ECE/TRANS/WP.29/2009/22
17 décembre 2008

Proposition de complément 3 à la série 04 d'amendements au Règlement n° 48
(Installation des dispositifs d'éclairage et de signalisation lumineuse)

Communication du groupe de travail de l'éclairage
et de la signalisation lumineuse (GRE)*

Figure (voir par. 6.5)

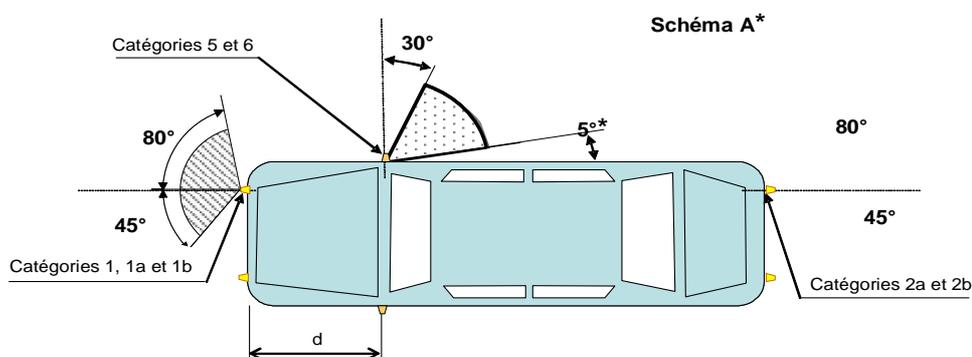
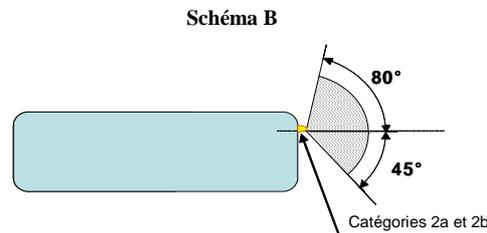
Paragraphe 6.5.5.1, modifier comme suit:

- «6.5.5.1 Angles horizontaux (voir fig. ci-dessous)

Angles verticaux: 15° au-dessus et au-dessous de l'horizontale pour les feux indicateurs de direction des catégories 1, 1a, 1b, 2a, 2b et 5. L'angle vertical au-dessous de l'horizontale peut être ramené à 5° si les feux sont situés à moins de 750 mm au-dessus du sol; 30° au-dessus et 5° au-dessous de l'horizontale pour les feux indicateurs de direction de la catégorie 6. L'angle vertical au-dessus de l'horizontale peut être ramené à 5° pour les feux facultatifs situés au moins à 2 100 mm au-dessus du sol.

* / La valeur de 5° donnée pour l'angle mort de visibilité vers l'arrière du feu indicateur de direction latéral est une limite supérieure; en outre la distance d doit être de: $d \leq 1,80$ m (pour les véhicules des catégories M₁ et N₁, $d \leq 2,50$ m).».

Pour les véhicules des catégories M₁ et N₁, la valeur de 45° vers l'intérieur pour les feux indicateurs de direction des catégories 1, 1a et 1b, dont le bord inférieur de la surface apparente est situé à moins de 750 mm au-dessus du sol, peut être ramenée à 20° au-dessous du plan horizontal contenant l'axe de référence de ces feux.

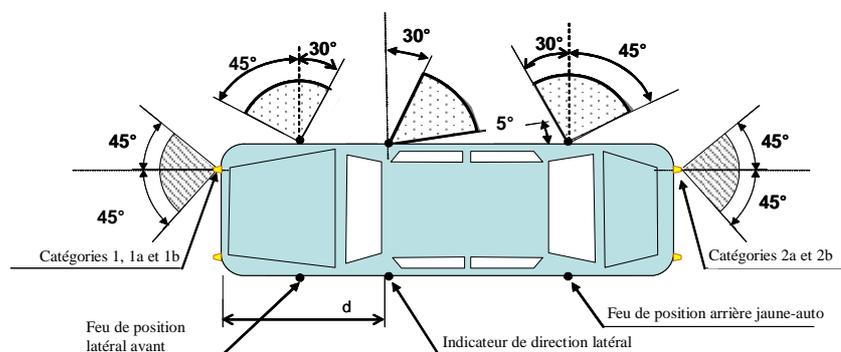
Paragraphe 6.5.5.2, modifier comme suit:

«6.5.5.2 ou, au choix du constructeur, pour les véhicules des catégories M₁ et N₁ **/:

Feux indicateurs de direction avant et arrière, et feux de position latéraux:

angles horizontaux, voir la figure ci-dessous:

La valeur de 45° vers l'intérieur pour les feux indicateurs de direction des catégories 1, 1a et 1b, dont le bord inférieur de la surface apparente est situé à moins de 750 mm au-dessus du sol, peut être ramenée à 20° au-dessous du plan horizontal contenant l'axe de référence de ces feux.

**/ La valeur de 5° donnée pour l'angle mort de visibilité vers l'arrière du feu indicateur de direction latéral est une limite supérieure; en outre la distance d doit être de: $d \leq 2,50$ m.».
